Product Change Notice (PCN)

件名: RL78 ファミリ QFN 製品 組立/選別工程の拠点追加、組立部材の変更、前工程拠点追加のご案内

発行日: 6/29/2022

仕様相違点資料 (RL78ファミリ HWQFN製品) 4x4mm 0.5mm pitch 24pin 5x5mm 0.5mm pitch 32pin

4x4mm 24pin 0.5mm pitch HWQFN package 外形图 (Greatek)

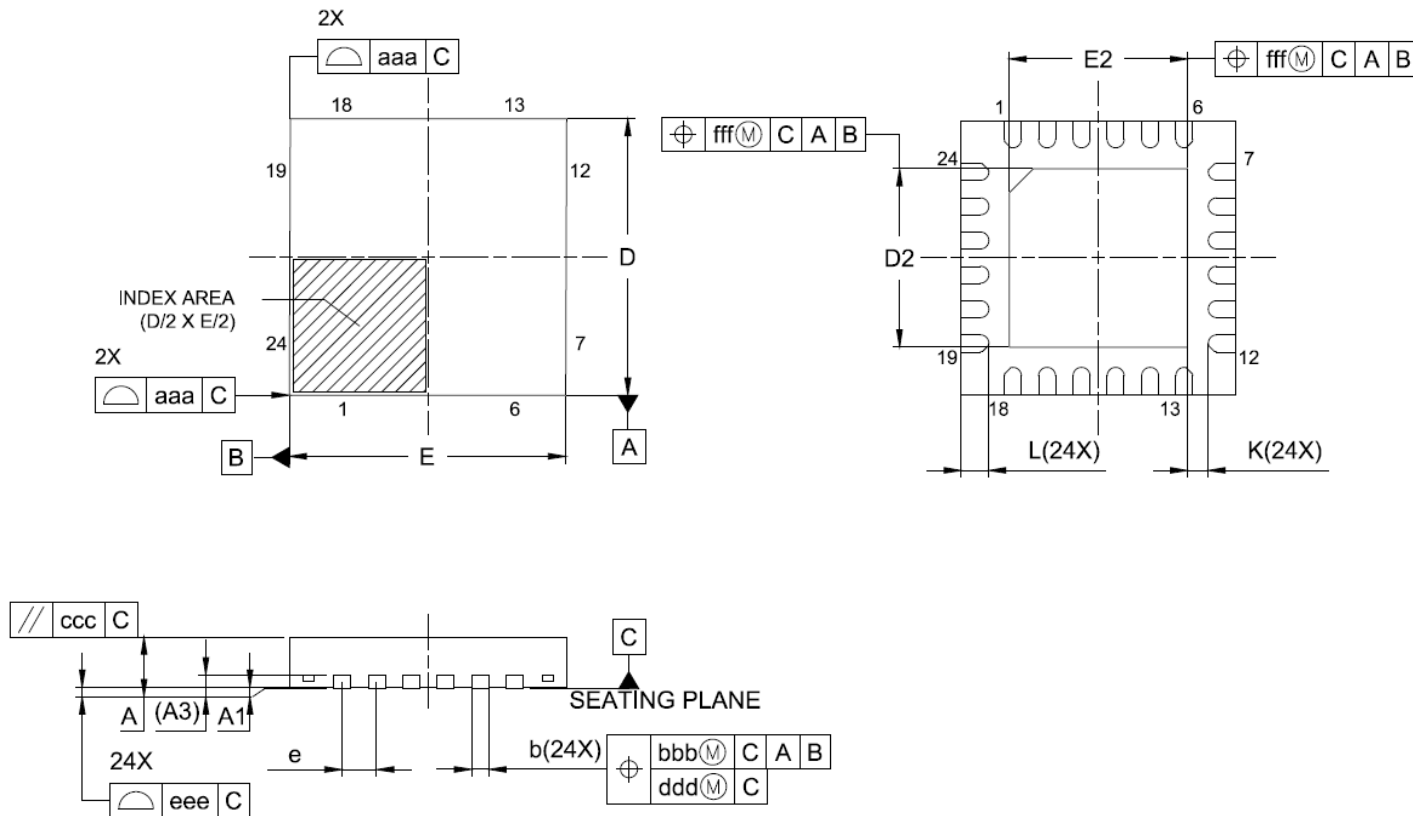
寸法比較: 4x4mm 0.5mm pitch 24pin HWQFN

UTAC Symbol	4x4mm 24pin HWQFN PWQN0024KH-A			Greatek Symbol	4x4mm 24pin HWQFN PWQN0024KF-A		
	Dimension in Millimeters				Dimension in Millimeters		
	Min	Nom	Max		Min	Nom	Max
A	-	-	0.80	A	-	-	0.80
A1	0.00	-	0.05	A1	0.00	0.02	0.05
A3	0.20 REF.			A3	0.203 REF.		
b	0.20	0.25	0.30	b	0.18	0.25	0.30
D	-	4.00	-	D	4.00 BSC		
E	-	4.00	-	E	4.00 BSC		
e	-	0.50	-	e	0.50 BSC		
N	24			-	-	-	-
L	0.30	0.40	0.50	L	0.35	0.40	0.45
K	0.20	-	-	K	0.20	-	-
D2	2.50	2.60	2.70	D2	2.55	2.60	2.65
E2	2.50	2.60	2.70	E2	2.55	2.60	2.65
aaa	-	-	0.15	aaa	0.15		
bbb	-	-	0.10	bbb	0.10		
ccc	-	-	0.10	ccc	0.10		
ddd	-	-	0.05	ddd	0.05		
eee	-	-	0.08	eee	0.08		
-	-	-	-	fff	0.10

5x5mm 32pin 0.5mm pitch HWQFN package 外形图 (UTAC)

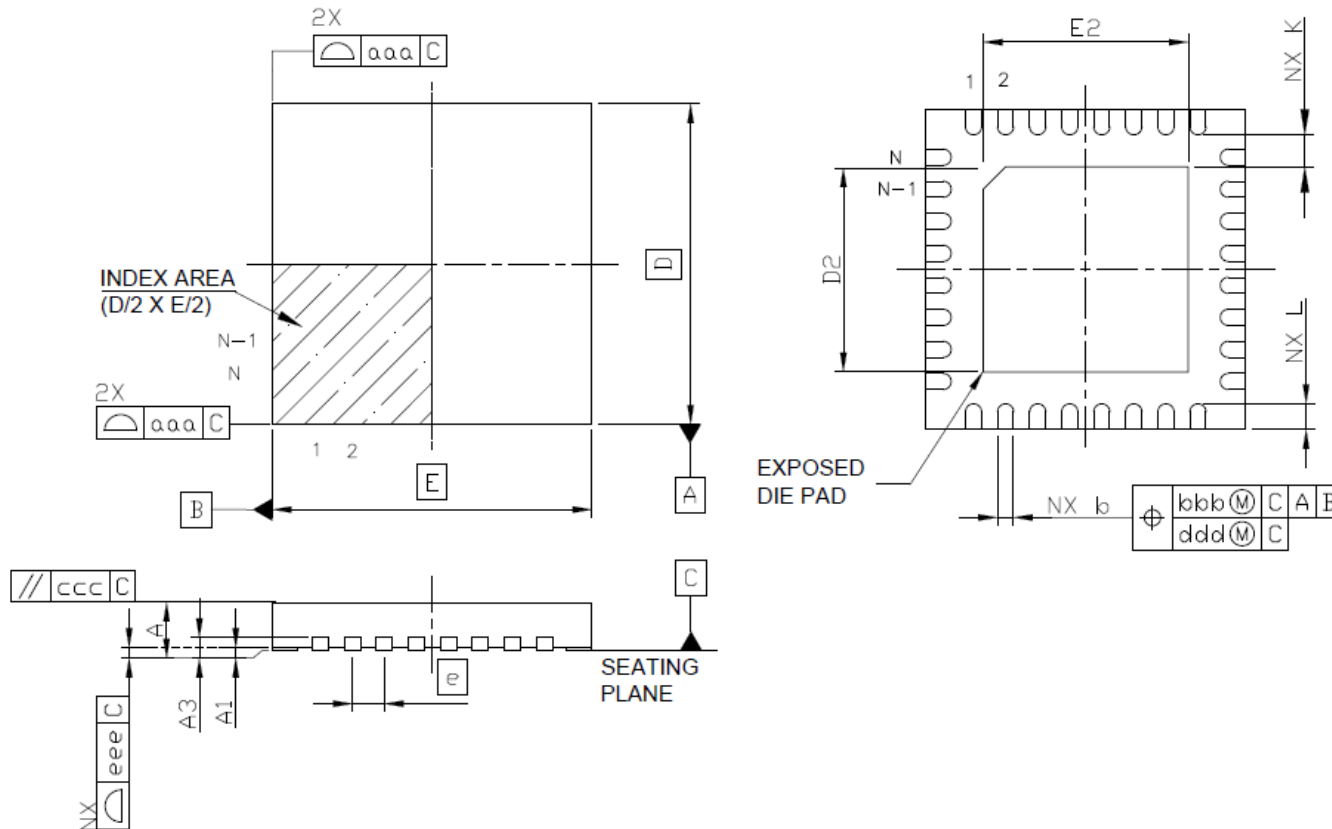
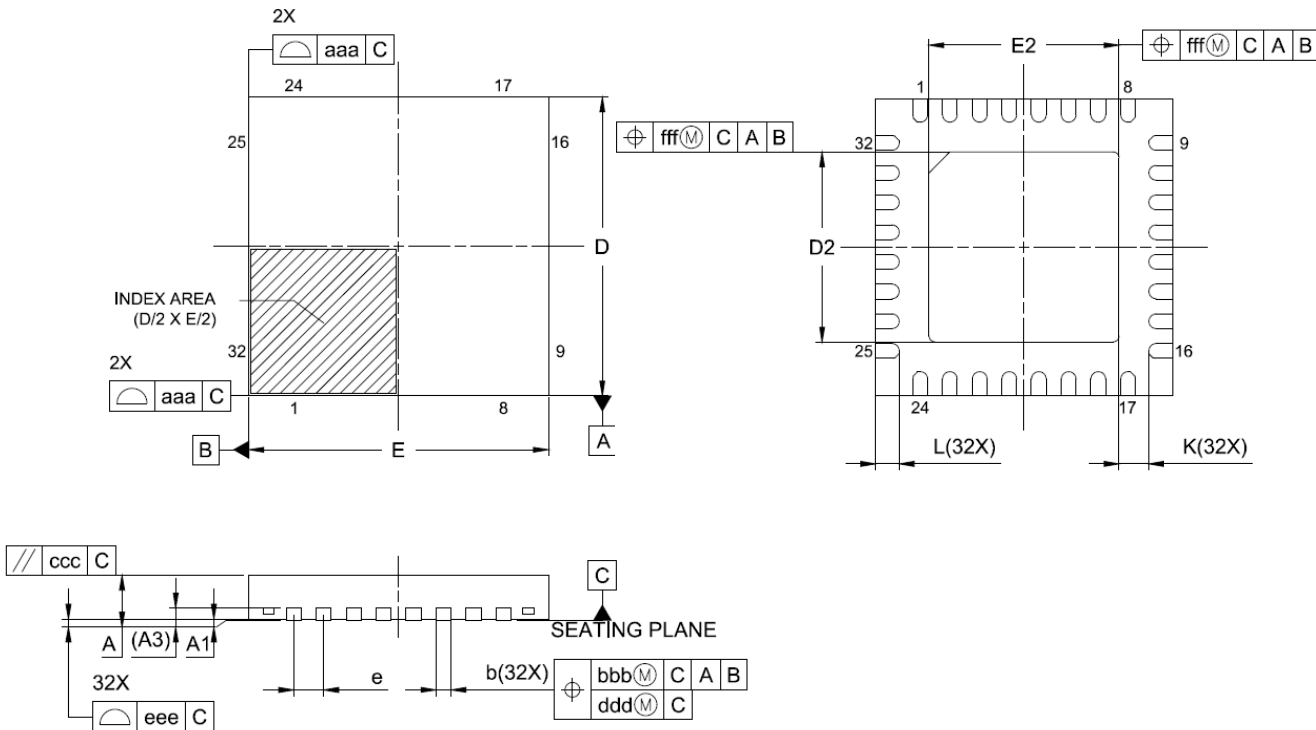
寸法比較: 5x5mm 0.5 pitch 32pin HWQFN

UTAC Symbol	5x5mm 32pin HWQFN PWQN0032KG-A			Greatek Symbol	5x5mm 32pin HWQFN PWQN0032KE-A		
	Dimension in Millimeters				Dimension in Millimeters		
	Min	Nom	Max		Min	Nom	Max
A	-	-	0.80	A	-	-	0.80
A1	0.00	-	0.05	A1	0.00	0.02	0.05
A3	0.20 REF.			A3	0.203 REF.		
B	0.20	0.25	0.30	b	0.18	0.25	0.30
D	-	5.00	-	D	5.00 BSC		
E	-	5.00	-	E	5.00 BSC		
e	-	0.50	-	e	0.50 BSC		
N	32			N	-	-	-
L	0.30	0.40	0.50	L	0.35	0.40	0.45
K	0.20	-	-	K	0.20	-	-
D2	3.10	3.20	3.30	D2	3.15	3.20	3.25
E2	3.10	3.20	3.30	E2	3.15	3.20	3.25
aaa	-	-	0.15	aaa	0.15		
bbb	-	-	0.10	bbb	0.10		
ccc	-	-	0.10	ccc	0.10		
ddd	-	-	0.05	ddd	0.05		
eee	-	-	0.08	eee	0.08		
-	-	-	-	fff	0.10

外観比較

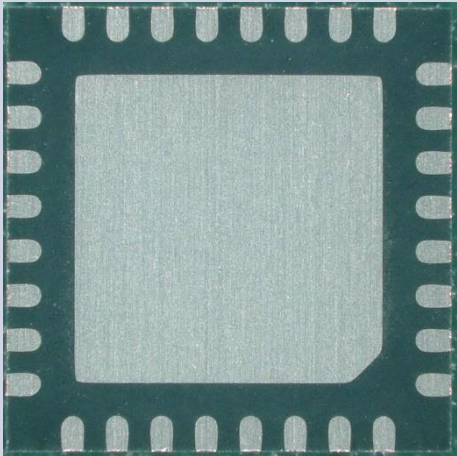
※4x4mm 24pinの例
捺印文字は参考例となります。

パッケージ表面	パッケージ裏面	パッケージ側面
今回 (UTAC)			
既存 (Greatek)

外観比較

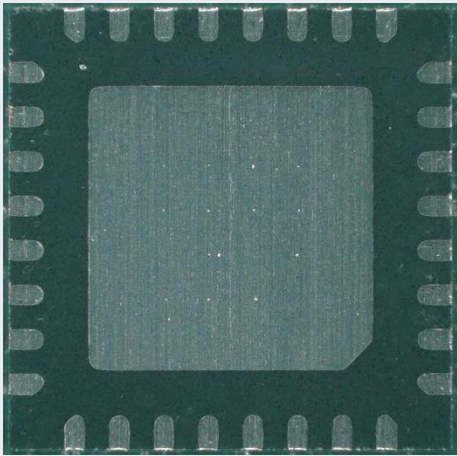
※5x5mm 32pinの例
捺印文字は参考例となります。

パッケージ表面	パッケージ裏面	パッケージ側面
今回 (UTAC)			
既存 (Greatek)

PKG構造イメージ

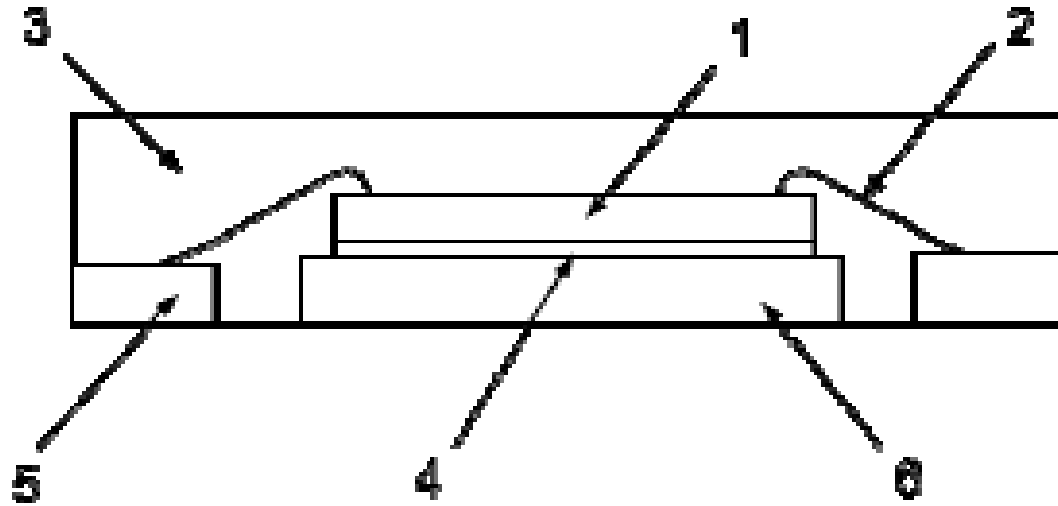
※材料は、拠点により認定された材料を使用するため異なりますが、構造は同等です。

出荷梱包(Tray出荷)

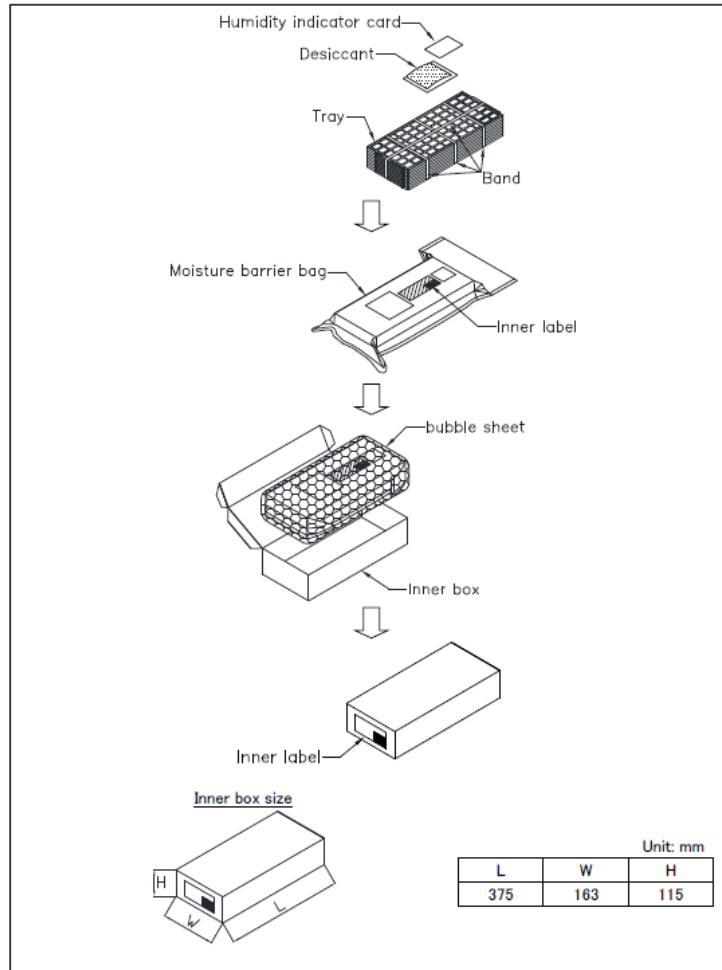
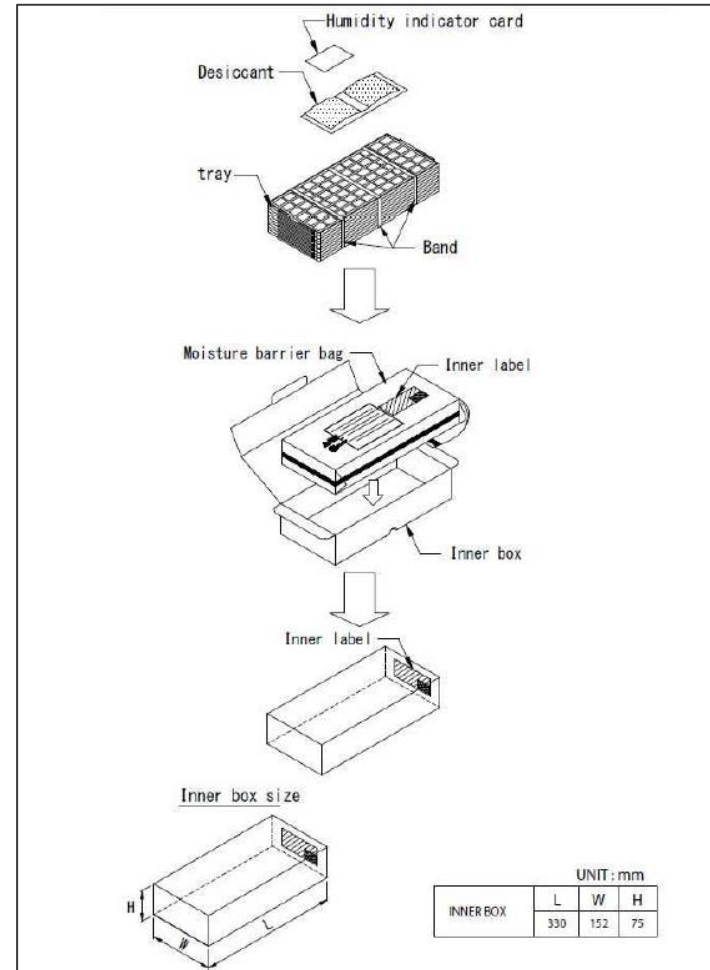
包装材	トレイ梱包資材	
	追加包装仕様	既存
防湿袋 *印字内容は 16ページ参照	・防湿袋サイズ：228.6mmx508mm 	・防湿袋サイズ：250x510mm 
内装箱	・内装箱サイズ：163x375x115mm 	・内装箱サイズ：152x330x75mm

4x4mm 24pin HWQFN エンボステープ比較

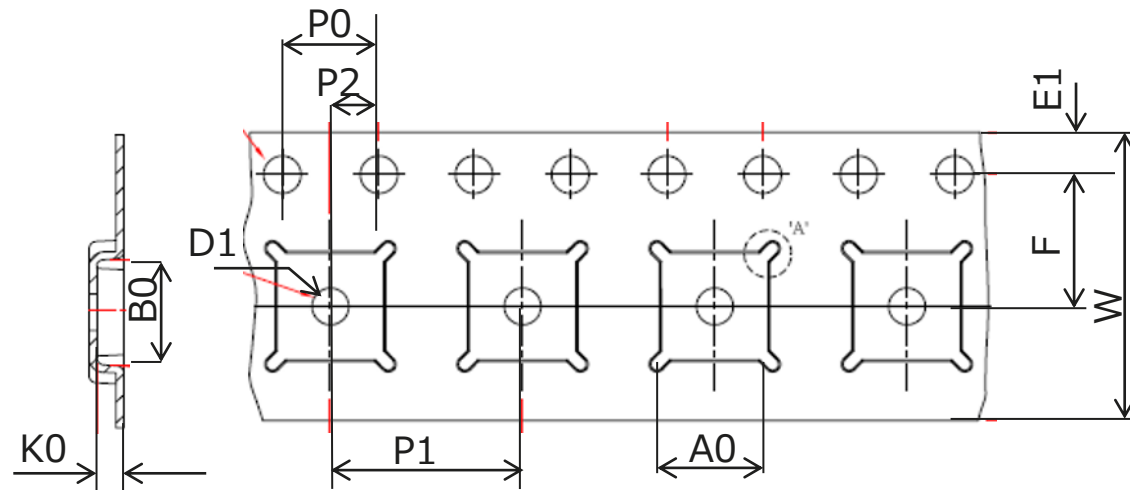
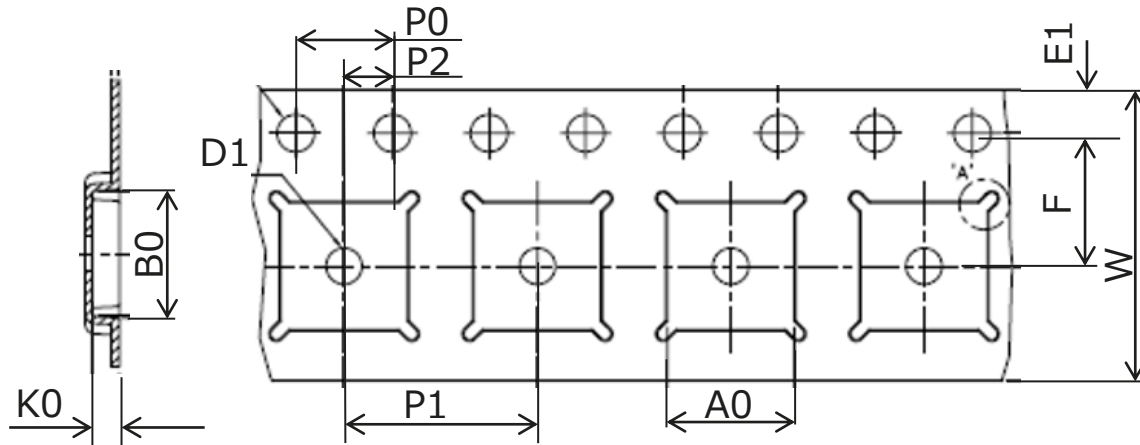
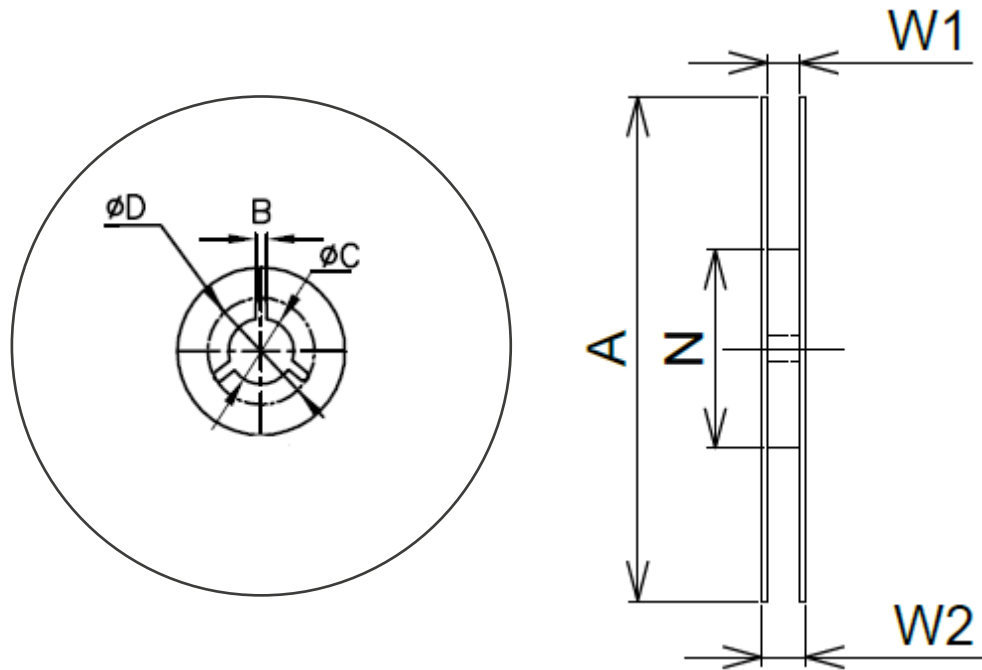
今回	既存
ポケット開口	A0	4.30	4.25
	B0	4.30	4.25
PKG着座高さ	K0	1.10	1.10
ポケットピッチ	P1	8.00	8.00
テープ幅	W	12.00	12.00
基準穴位置	E1	1.75	1.75
基準穴ピッチ	P0	4.00	4.00
基準穴～ ポケットセンター	F	5.50	5.50
	P2	2.00	2.00
ポケット穴	D1	Φ1.50MIN	Φ1.60

5x5mm 32pin HWQFN エンボステープ比較

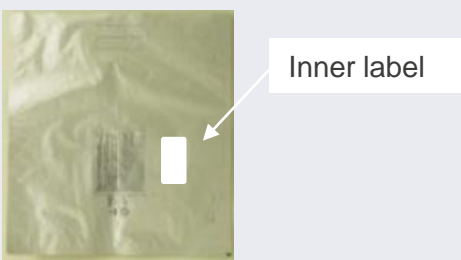
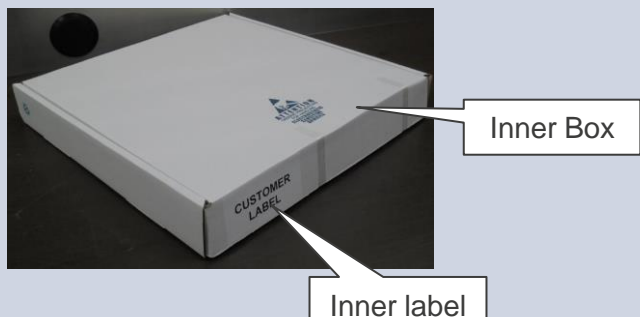
今回	既存
ポケット開口	A0	5.25	5.30
	B0	5.25	5.30
PKG着座高さ	K0	1.10	1.10
ポケットピッチ	P1	8.00	8.00
テープ幅	W	12.00	12.00
基準穴位置	E1	1.75	1.75
基準穴ピッチ	P0	4.00	4.00
	F	5.50	5.50
基準穴～ ポケットセンター	P2	2.00	2.00
	D1	Φ1.50MIN	Φ1.60

出荷梱包(T&R出荷)

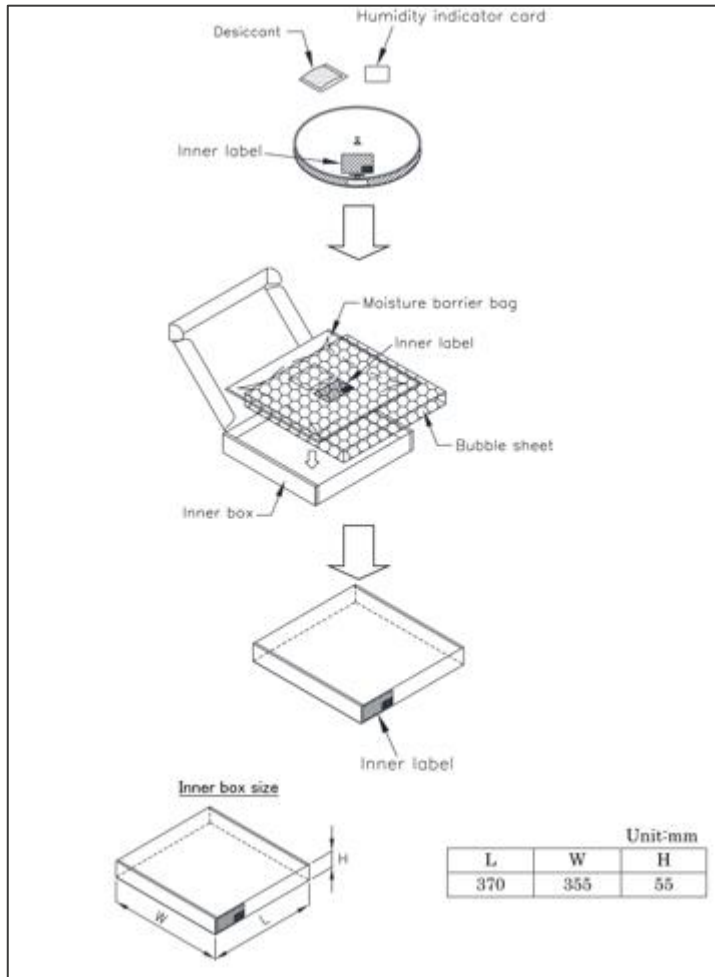
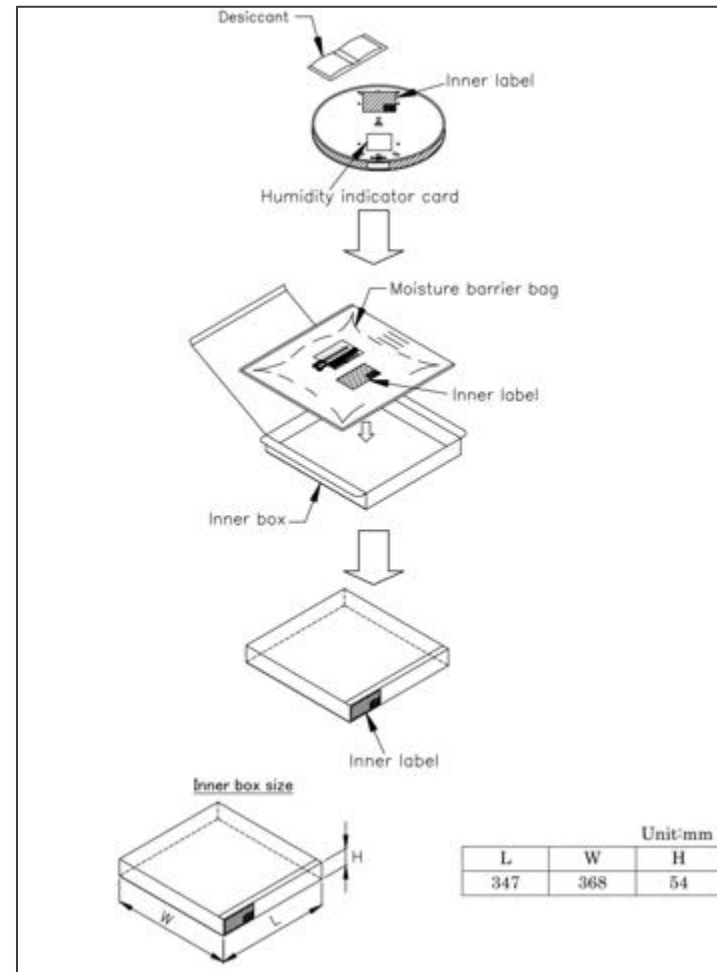
包装材	T&R梱包資材	
	追加包装仕様	既存
防湿袋 *印字内容は 16ページ参照	・防湿袋サイズ：406.4x457.2mm 	・防湿袋サイズ：415x500mm 
内装箱	・内装箱サイズ：370x355x55mm 	・内装箱サイズ：347x368x54mm 
乾燥剤	・33g 	・25g+25g
